Dotyczy: postępowania o udzielenie zamówienia publicznego w trybie przetargu nieograniczonego na:
Wybór Wykonawcy zadania pn. „Przebudowa wraz z rozbudową instalacji elektrycznych i montażem bramy wjazdowej w budynkach Straży Miejskiej przy Alei Rzeczypospolitej 3 w Legnicy”

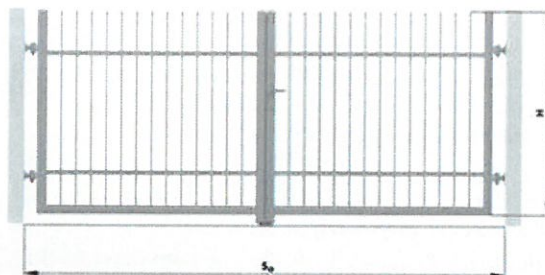
Pytanie nr 3:

Z dołączonej do ogłoszenia dokumentacji "Opisu Projektu Budowlanego" punkt 16.1.2 oraz Przedmiaru z pozycji 18 możemy wywnioskować, że chodzi o bramę z napędem elektrycznym, z punktu 19 w Przedmiarze natomiast, że posiada ona lampę sygnalizacyjną. Prosimy o informację gdzie w dokumentacji znajduje się opis montowanej bramy (wymiary, materiał wykonania itp.)? Bądź o informację o nowo montowanej bramie (wymiary, materiał wykonania itp.)

Zamawiający informuje, że brama będzie montowana w miejsce istniejącej. Należy zachować wymiar istniejącego wjazdu. W przytoczonym pkt. 16.1.2. opisu wskazano " Należy zastosować bramę dwuskrzydłową o szerokości 4010 mm i wysokości 1800 mm. Bramę wykonać z kształtowników stalowych zamkniętych 50×50 mm, wypełnienie bramy kształtownikami stalowymi 25×25 mm. Elementy stalowe bramy ocynkowane i malowane proszkowo w kolorze czarnym. Bramę wyposażyc w system napędu elektrycznego do intensywnego użytkowania oraz układ bramofonu przywoławczego (wideodomofonu). Napęd bramy wyposażyc w fotokomórki zabezpieczające, lampę ostrzegawczą LED, centralę sterującą z min. 10 pilotami sterującymi oraz pakiet akumulatorów zapewniający awaryjne zasilanie bramy.

Napęd bramy powinien być sterowany z dyżurki wewnątrz budynku oraz dodatkowo poprzez aplikację instalowaną w telefonach komórkowych. Przykładowy wzór bramy:
